Autorité environnementale

Avis délibéré de l’Autorité environnementale sur le plan de gestion pluriannuel des opérations de dragage - UHC n°6, direction territoriale Nord - Pas-de-Calais de Voies navigables de France (59-62)

n°Ae : 2018-44

Avis délibéré n°2018-44 adopté lors de la séance du 11 juillet 2018

Figure 1 : Carte de localisation des zones de dragage sur le périmètre de l'UHC n°6. Source : étude d'impact

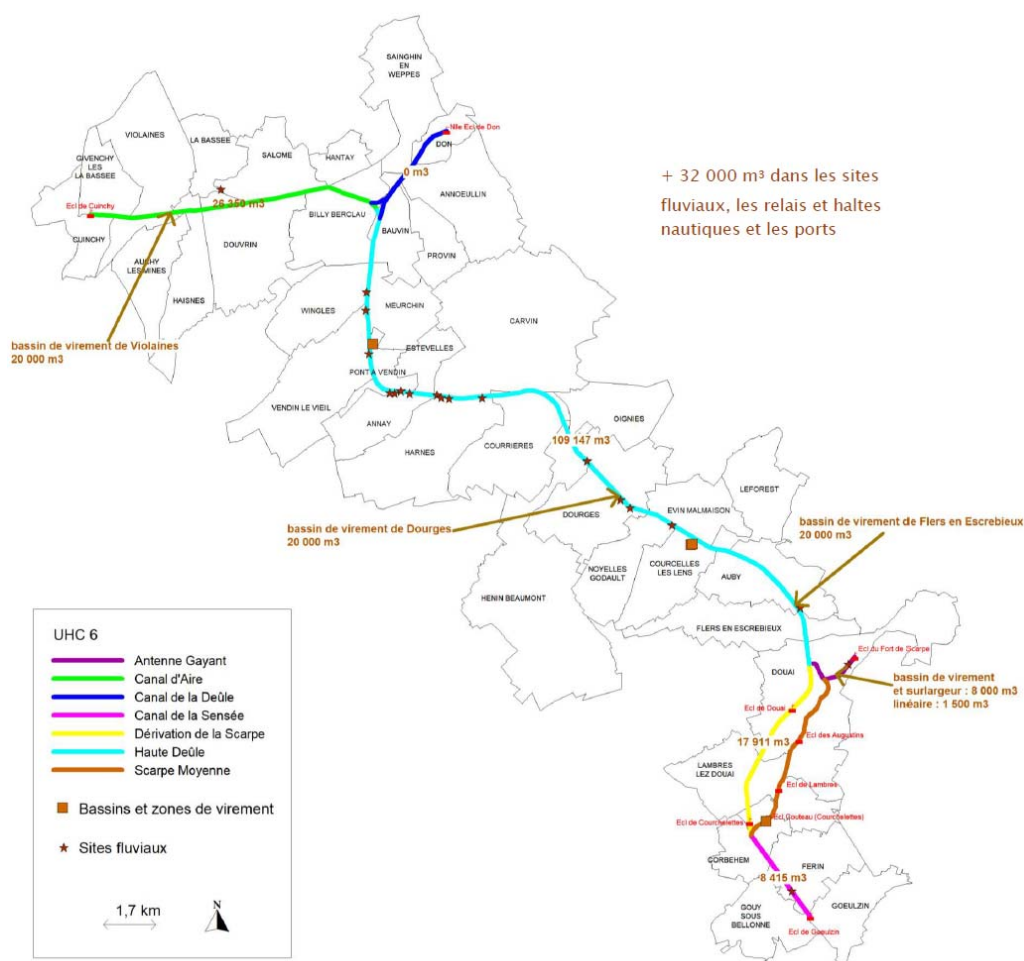
Le dossier comporte des cartes permettant de situer les secteurs d'« engraissement »⁵ sur le linéaire des canaux d'Aire, de la Deûle, de la dérivation de la Scarpe. Les cartes d'engraissement des canaux de la Haute-Deûle et de la Sensée qui figurent au calendrier de dragage ne sont pas fournies au dossier. La carte d'engraissement du canal de la Deûle est fournie et laisse apparaître des secteurs envasés mais qu'il n'est pas prévu de curer (absents du calendrier de travaux). Par ailleurs, ces cartes pourraient utilement faire apparaître les noms des canaux tels qu'ils sont désignés dans le calendrier prévisionnel d'intervention (figure 2 page suivante) ainsi que les points de prélèvements où des analyses de caractérisation des sédiments ont été menées.

L'Ae recommande de produire dans le dossier des cartes permettant de situer les secteurs d'engraissement pour l'ensemble de l'UHC notamment sur tous ceux susceptibles d'être dragués sur la durée du PGPOD.
